ZNAK SPRAWY: IG.ZP.271.8.2020.

Przebudowa z rozbudową budynku szkoły podstawowej o salę gimnastyczną w Kamienicy Szlacheckiej

Wyjaśnienia nr 5 treści SIWZ

Poglądowe zdjęcia:

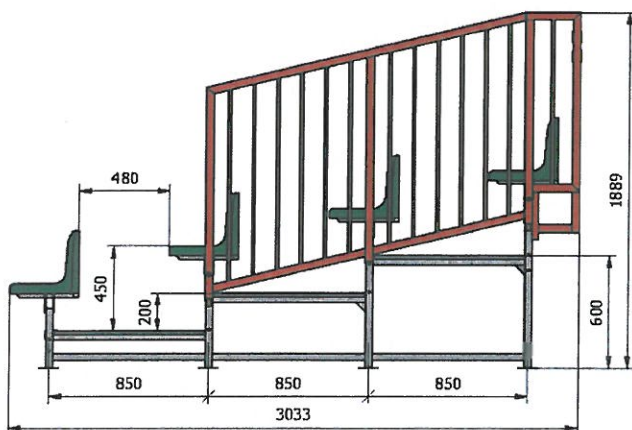
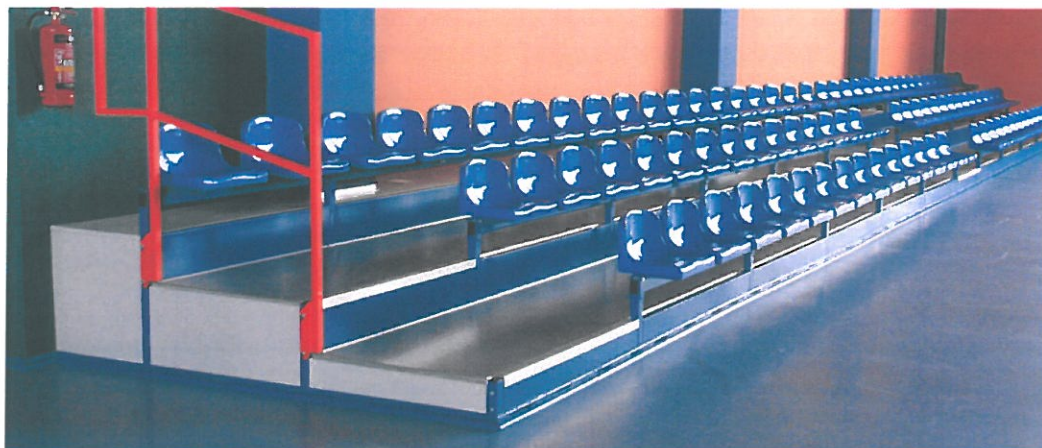
21. Prosimy o udostępnienie rysunku konstrukcyjnego trybun widowni.

Odp. Trybuny należy wykonać wg rozwiązania systemowego dowolnego producenta, zgodnie z aktualnie obowiązującymi przepisami bezpieczeństwa i normami dotyczącymi widowni, zgodnie z normami PN-EN 13200-1, PN-EN 13200-3:2006. Minimalne wymagania:

Trybuna stała (3 rzędy o długości zgodnej z projektem) z siedziskami plastikowymi i podestami z płyt meblowych HDF gr. 18 mm pokrytych wykładziną antypoślizgową PCV oraz podstopnicami.

Konstrukcja trybuny wykonana ze stalowych profili zamkniętych (ramy poprzeczne, łączniki, wsporniki pod siedziska) oraz blach gorącowalcowanych o grubości 1,5 mm, wyginanych na prasie krawędziowej w specjalny kształt, malowanych proszkowo na kolor jasnoszary

Całość wykończona jest ozdobnym kątownikiem aluminiowym.

Siedzisko plastikowe z oparciem wys. 32 cm (+/- 2 cm) w kolorze żółtym i zielonym.

Wykończenie stopni z blachy antypoślizgowa ryflowana.

Przykładowy przekrój:

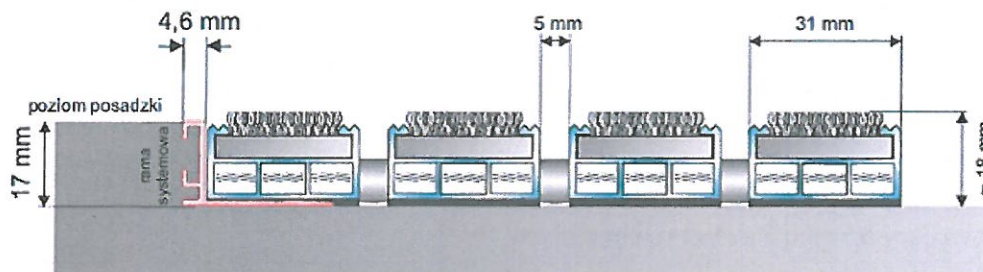
41. Z uwagi na brak informacji dotyczących wycieraczek proszę o informację: jaka ma być wysokość wpustów – czy zastosować 25x25x3 ramkę? Jakiego zastosować wkłady do zewnętrznych, jakie do wewnętrznych? Czy zewnętrzne wycieraczki mają być na ramce, czy na wannie? Proszę o podanie wymiar poszczególnych wycieraczek?

Odp. Wycieraczki zewnętrzne: należy zastosować wycieraczki systemowe gr. min. 18 mm oraz montaż zgodnie z zaleceniami producenta. Wycieraczki wpuszczane – należy wykonać nieckę w posadzce na głębokość dostosowaną do wysokości wycieraczki, zastosować ramkę aluminiową.

Należy przyjąć 5 szt. wycieraczek zewnętrznych:

przed wejściem głównym: 180x100 cm oraz wejścia pozostałe: 150x100; 130x100; 100x100; 100x100 (każda wycieraczka musi być szerokości min. równej szerokości drzwi wejściowych - jeśli są dwa skrzydła to szerokości obu skrzydeł; długość wycieraczki min. 1 m).
